Keuringsverslag van een elektrische laagspanning- en zeer lage spanningsinstallatie

NIET CONFORM

Datum keuring: 15/07/2024

Straatnaam	Van Brouhovenstraat
Huisnummer	14
Busnummer	3
Postcode	9120
Gemeente	Beveren
Land	België

Afbeelding schakel- en verdeelbord:

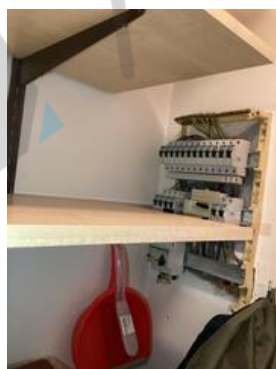
15.05 De deur en/of afschermplaat van het schakelbord dient (terug)geplaatst worden. Aanraking van onder spanning staande delen mogelijk. (Boek 1 Afdeling 5.1.4. en 5.3.5.1.A. en 4.2.2.3.)

15.09 De genaakbare, naakte onder spanning staande delen zijn onvoldoende afgeschermd. (Boek 1 Afdeling 5.1.4. en 4.2.2.3.)
